Hal : Risalah Rapat Evaluasi Pelaksanaan Pekerjaan Pembangunan IPAL 1,2,3

### MINUTES OF MEETING 915/MOM/U/522/XII/2023

Agenda : Rapat Evaluasi Pelaksanaan Pekerjaan Pembangunan IPAL 1,2,3 KIPP IKN

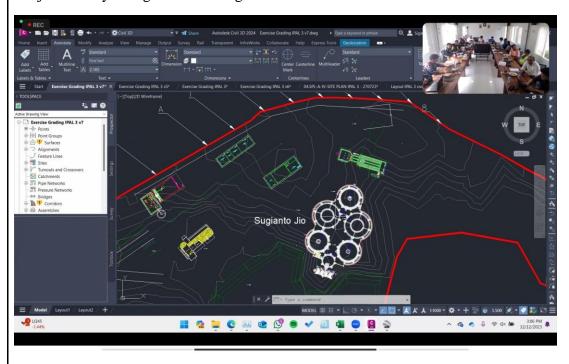
- h. Gambar diatas adalah usulan kami terkait outlet IPAL 3, yaitu dialirkan ke muara
- i. Terkait 9a, sekitar 8 meter
- j. Re-Layouting IPAL 3 sebagai berikut:
